ODPOWIEDZI NR 8

Dotyczy postępowania nr 33/PN/2024 na wybór Generalnego Wykonawcy trzeciego etapu inwestycji pod nazwą „Młoda Białołęka 3”, polegającej na budowie zespołu budynków mieszkalnych wielorodzinnych z garażami podziemnymi z przyległą infrastrukturą, zielenią oraz częścią drogi dojazdowej, zlokalizowanych przy ul. Geodezyjnej w Warszawie, dzielnica Białołęka oraz uzyskania decyzji pozwolenia na ich użytkowanie

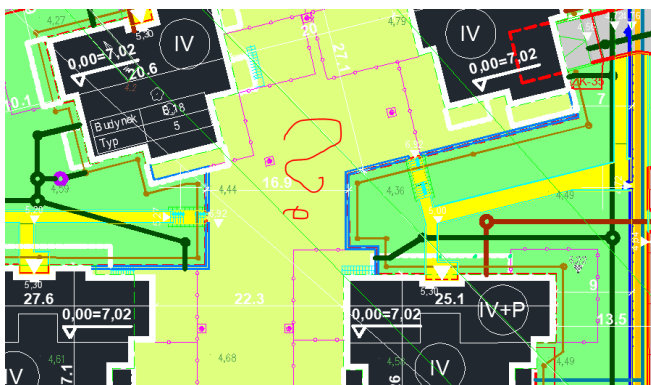
Proszę o informację czy na stropie garażu zespołu XIII, ma zostać ułożona nawierzchnia chodnika. Na poniższym wycinku brak wrysowanej nawierzchni.

Zamawiający wyjaśnia, że należy przyjąć 40m chodnika o szerokości 1,5 m na stropie garażu.

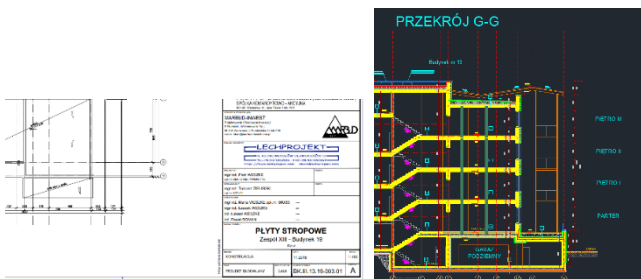
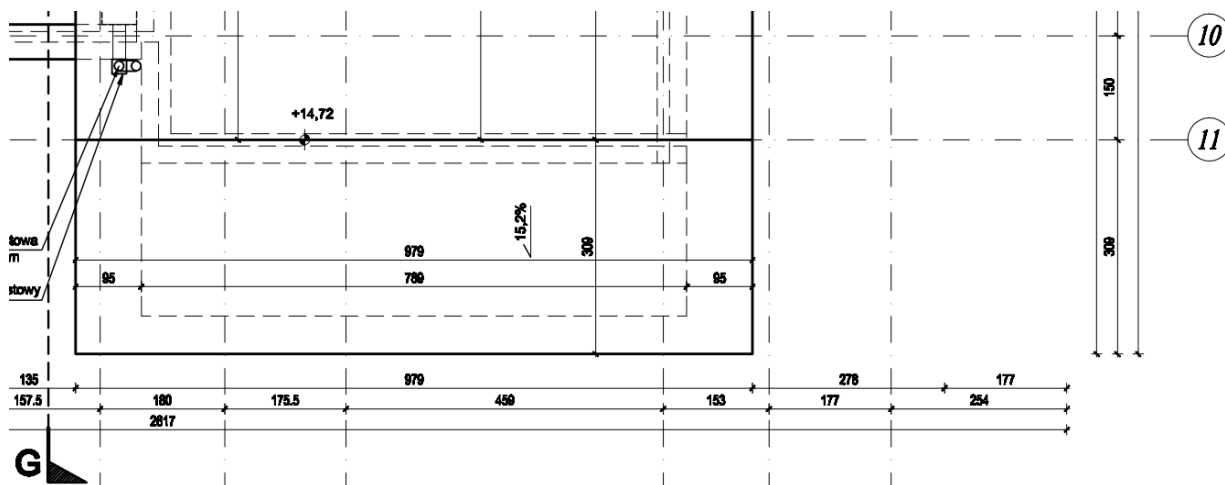
Proszę o wyjaśnienie rozbieżności pomiędzy architekturą, a konstrukcją w zespole XIII. W budynku 19 – według konstrukcji nad ostatnią kondygnacją jest daszek żelbetowy 16-18 cm w spadku, natomiast według architektury jest dach w konstrukcji drewnianej w spadku 15,2%.

Zamawiający informuje, że należy przyjąć dach pokazany na rysunkach architektury BK-3-13-19-003-01A.

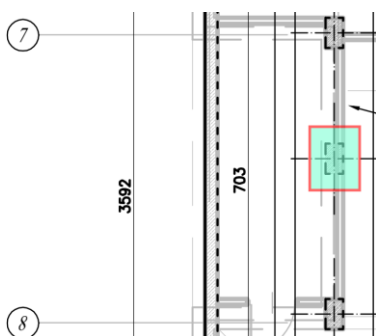
Proszę o wyjaśnienie rozbieżności między konstrukcją a architekturą – na rzucie architektury brakuje słupa między osiami 7-8/C-D w zespole X.

Zamawiający informuje, że do oferty należy przyjąć wykonanie słupa żelbetowego.

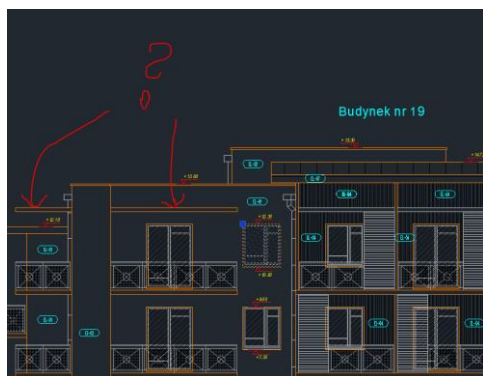
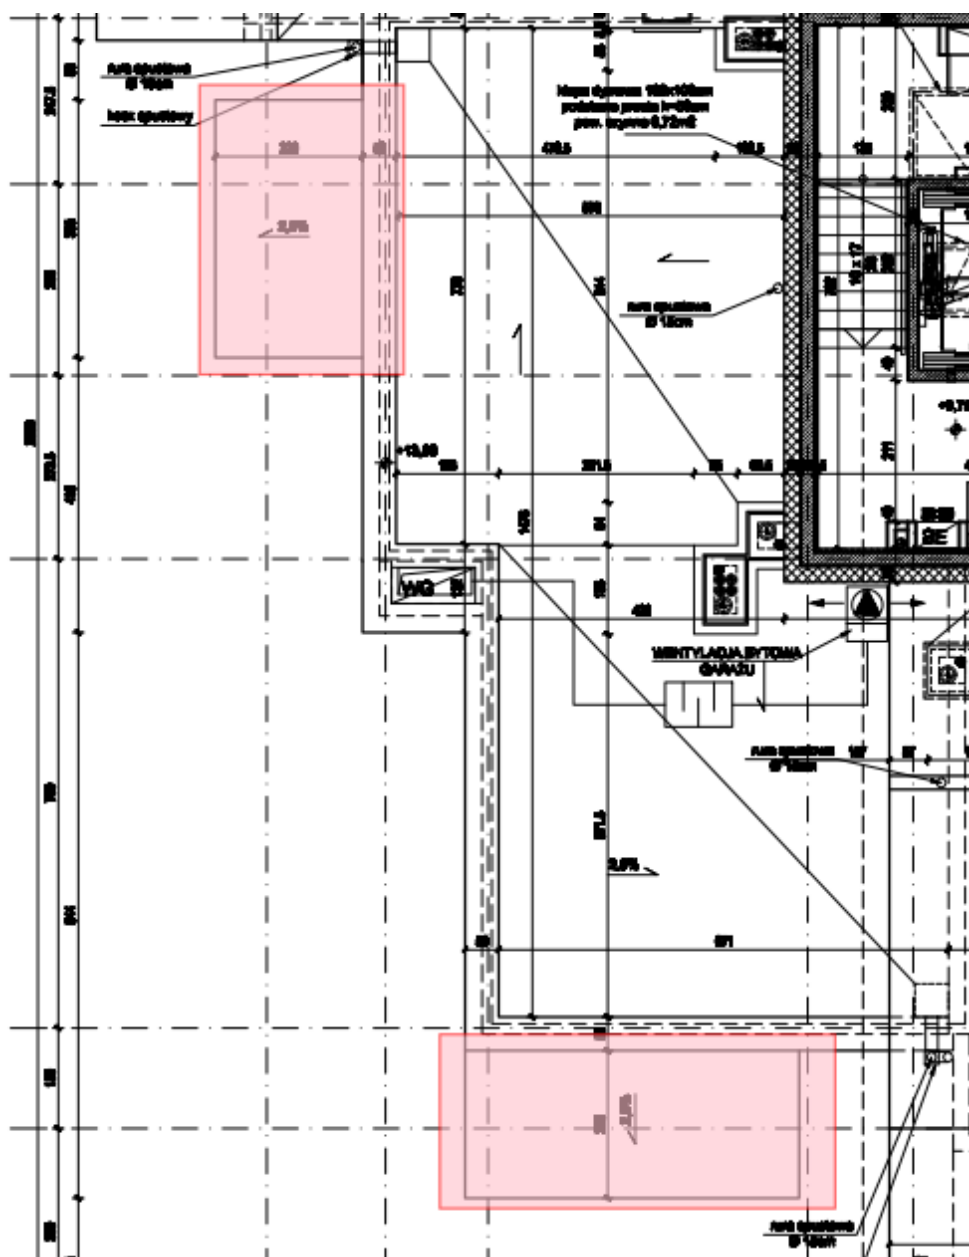
W projekcie pojawiają się daszki nad balkonami (zespół XIII), które są odmienne od daszków nad balkonami w pozostałych budynkach. Proszę o określenie warstw wykończeniowych jakie należy przyjąć w ofercie. Wyc. 1: Fragment elewacji wewnętrznej południowej budynku 19.

Zamawiający informuje, że daszki zaznaczone w pytaniu należy wykonać jako żelbetowe monolityczne detal A.D 17 Daszek ocieplany pokazany w dokumentacji etapu II.

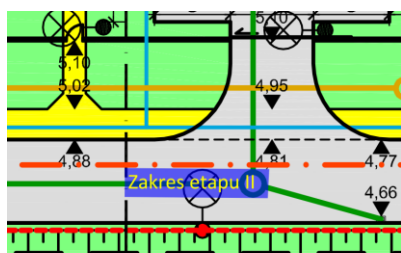
Proszę o informację w którym miejscu należy zakończyć kanalizację deszczową. Patrząc od strony północnej (droga 1KL) ma zostać poprowadzona do studzienki na terenie etapu I czy może do studzienki w zakresie etapu III. O identyczną informację poproszę od strony zachodniej (droga 3KL).

Zamawiający wyjaśnia, że kanalizację deszczową w drodze 1KL i 3KL należy wykonać w całości i połączyć z sięgaczem w drodze 1KL.
